161-я сессия

Предложение по дополнению 1 к поправкам серии 05 к Правилам № 107 (транспортные средства категорий M₂ и M₃)

Представлено Рабочей группой по общим предписаниям, касающимся безопасности*

"Рис. 23 С

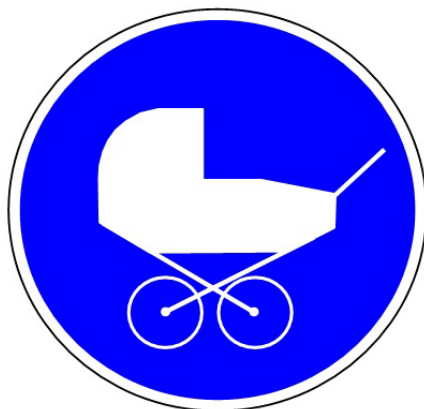
Приложение 4, включить новый рисунок 23 С, следующего вида:

Пиктограмма для зоны детских колясок и прогулочных складных колясок

Цвет: белое условное обозначение на синем фоне

Размер: диаметр не менее 130 мм

Ссылка на принципы разработки символов безопасности:
ISO 3864-1:2011".
